# Enquête publique unique

Préalable à la déclaration d'utilité publique du projet d'aménagement dédié aux bus « Bus entre Seine », emportant mise en compatibilité des Plans locaux d'urbanisme (PLU) des communes de Sartrouville (78), Argenteuil, Bezons et Corneilles en Parisis (95)

## Avis et conclusions

## Conclusions du Commissaire Enquêteur sur la Déclaration d'utilité publique du projet Murielle Lescop

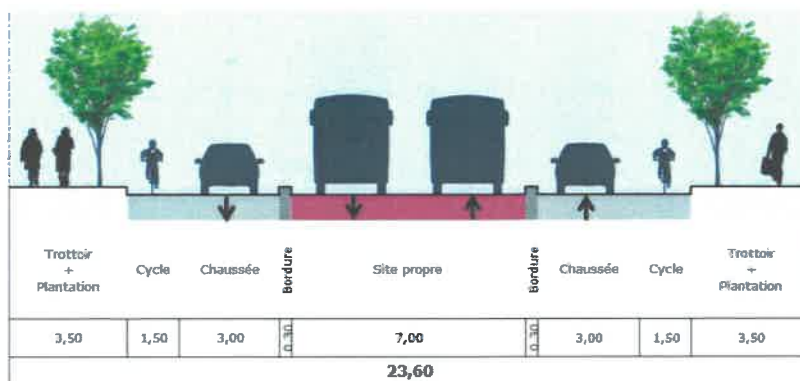
Les contributeurs souhaitent des pistes séparées du trafic par un séparateur ou sur les trottoirs.

Ils soulignent que le projet ne tient pas compte des recommandations du Cerema<sup>19</sup>. Les associations et les élus demandent des aménagements pour le projet Bus entre Seine conformes à ces recommandations :

- Largeur minimum de 2 mètres pour des pistes unidirectionnelles.
- Piste séparées de la chaussée pour les axes dont la circulation est supérieure à 6000 véhicules par jour : *« Le long des voies limitées à 50 km/h ou plus, des aménagements séparatifs sont à privilégier. La piste sera généralement préférée à la bande cyclable dès que le trafic motorisé devient significatif (> 6.000 véh/jour) Or sur la D392, on parle de 25.000 véh/jour !!!<sup>20</sup>»* Observation 75, Mieux Circuler à Bicyclette, antenne de Bezons.

#### Configuration du dossier d'enquête (DEUP):

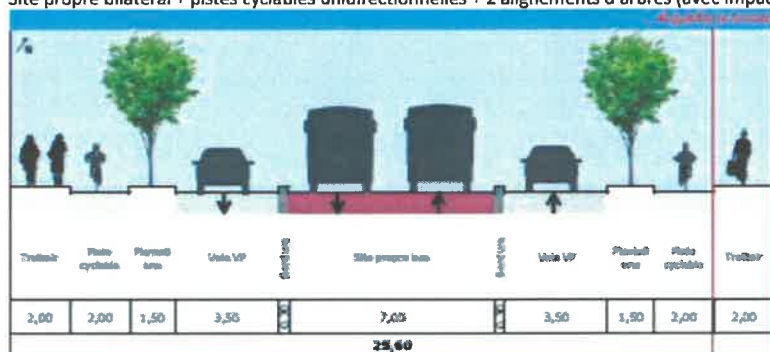
- Bandes cyclables unidirectionnelles
- Emprise nécessaire : 23,6m
- 2 alignements d'arbres
- Trottoirs confortables (2m au droit des arbres et 3,5m entre)

Lors de la remise du mémoire en réponse, le maître d'ouvrage a précisé que la mise en place de séparateurs impliquait l'élargissement de la voie véhicule particulier de 3 m à 3.50 m. Ainsi, l'élargissement nécessaire à la mise en place d'une piste cyclable de 2 m de large nécessite en fait un élargissement de 1m.

#### Solution n°1 :

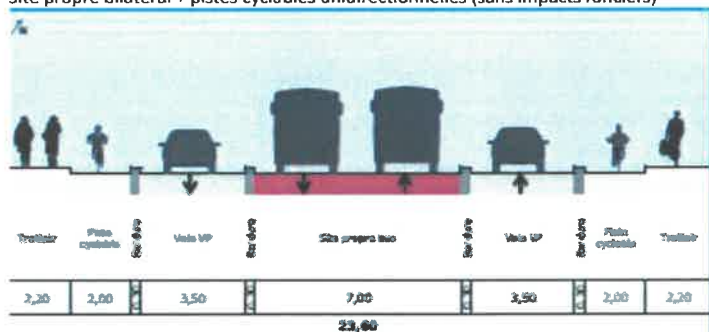
- Pistes cyclables unidirectionnelles
- Emprise nécessaire : 25,6m
- 2 alignements d'arbres
- Séparation des modes doux de la chaussée
- Trottoirs règlementaires (2m)
- Jusqu'à 2m d'acquisitions foncières en plus par rapport à la solution du DEUP

#### Solution n°2 :

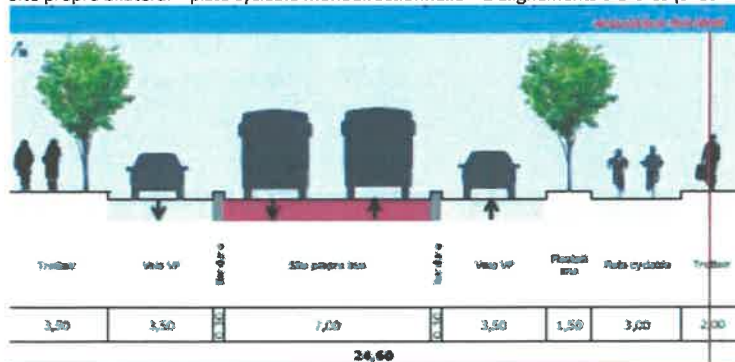
- Pistes cyclables unidirectionnelles
- Emprise nécessaire : 23,6m
- Pas alignement d'arbres
- Séparation des modes doux de la chaussée
- Trottoirs règlementaires (2,2m)
- Pas d'impacts fonciers en plus par rapport à la solution du DEUP

#### Solution n°3 :

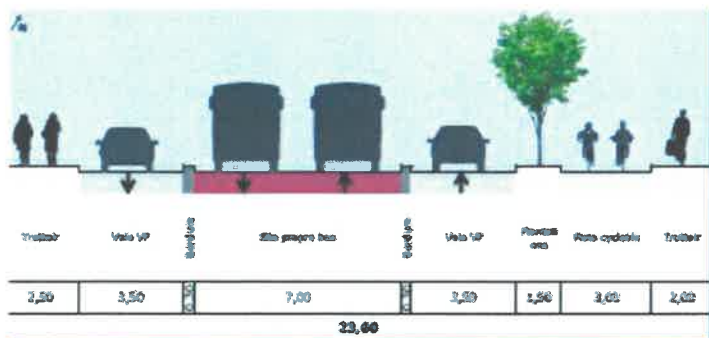
- Piste cyclable bidirectionnelle
- Emprise nécessaire : 24,6m
- 2 alignements d'arbres
- Séparation des modes doux de la chaussée
- Trottoirs confortables (2 à 3,5m)
- Jusqu'à 1m d'acquisitions foncières en plus rapport à la solution du DEUP

**Etude de profils sur l'axe Léon Feix, Ile-de-France Mobilités (2021)**

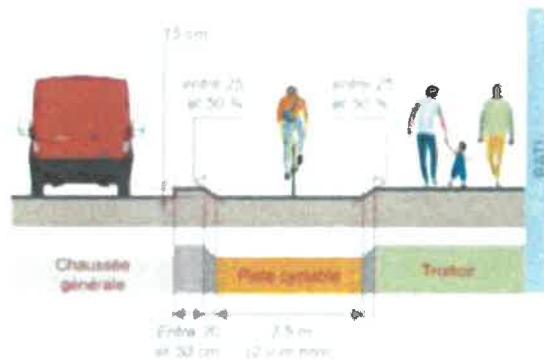
La Ville tient également à ce que le patrimoine arboré du boulevard Léon Feix soit au maximum protégé :

Afin de garantir un partage de l'espace public sécurisé entre les cycles et les piétons, la Ville sera, dans le cadre de l'option pistes cyclables dissociées sur trottoir, vigilante au respect des préconisations du Cerema.

Extraits du dossier d'enquête publique « Bus entre Seine » (2021)

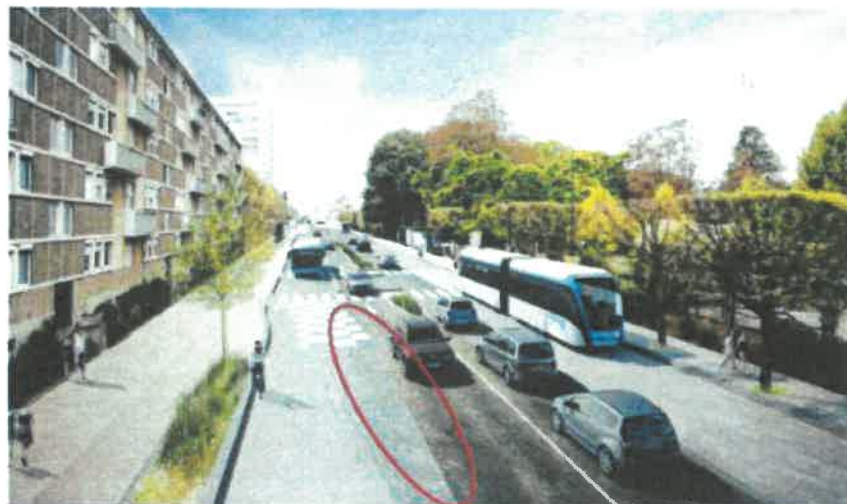
L'option du couloir bus/cycles ouvert diffère peu du profil présenté dans le dossier d'enquête publique, ce dernier intégrant déjà une section de couloir mixte bus/cycles ouvert de la rue Denis Roy jusqu'au groupe scolaire Jean Macé.
